BACCALAURÉAT GÉNÉRAL
Épreuve Commune de Contrôle Continu
E3C
SCIENCES DE L'INGÉNIEUR

SUJET SI-E3C-14-12

Le produit étudié est le distributeur de nourriture Surefeed à puce électronique pour chien et chat.

Figure 1

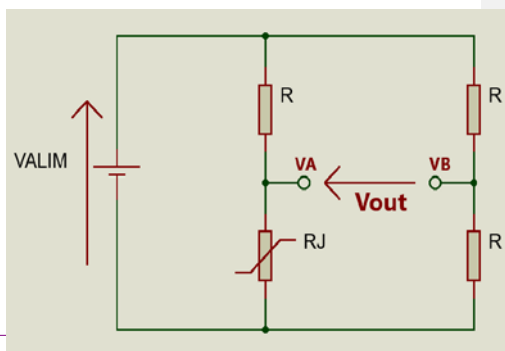
Commentaire [A13]: Il faut rédiger un paragraphe pour plus de clarté. Il faut représenter la masse sur le schéma électrique

Exemple de trame sur le bus I2C

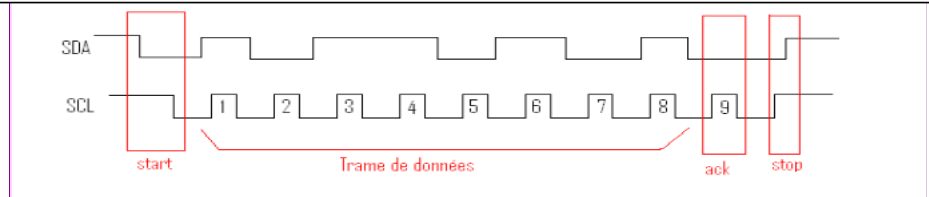
Commentaire [A26]: Lisibilité du schéma peut-elle être améliorée ?

Question I.1: Montage

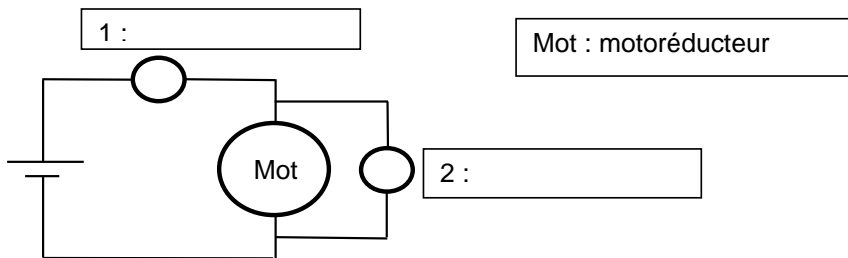
Commentaire [A2]: A mettre en dehors de la question, il faut flécher le courant sur le schéma électrique

Vitesse angulaire simulée en sortie du motoréducteur (courbe 1)

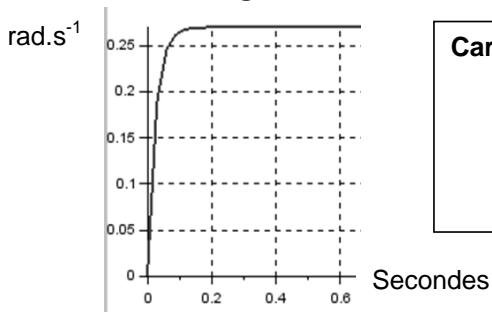
Commentaire [A29]: Dans le cadre, indiquer les vitesses à comparer

Question II-1 :

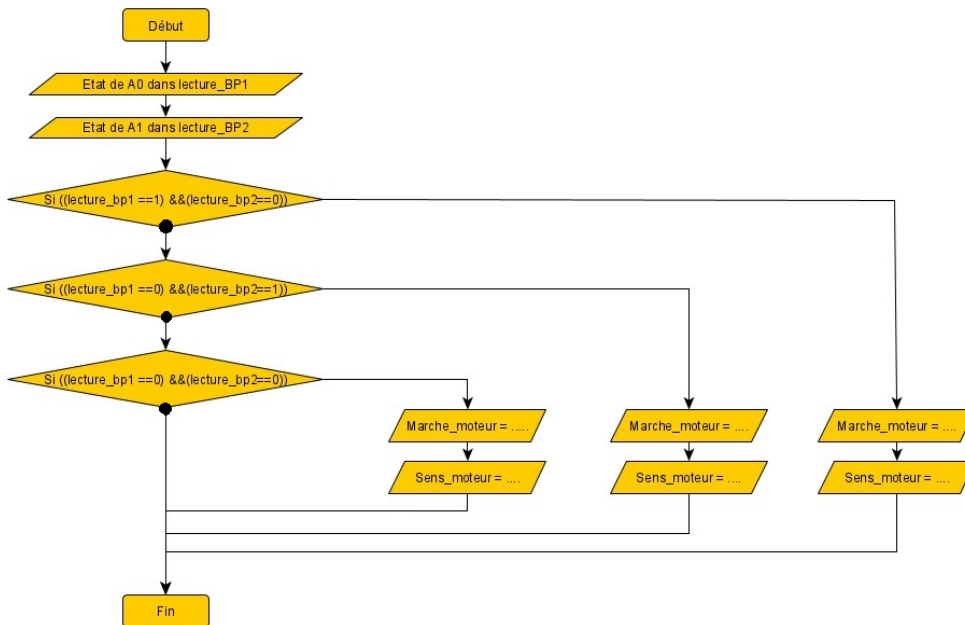
Commentaire [A30]: Référence de la question
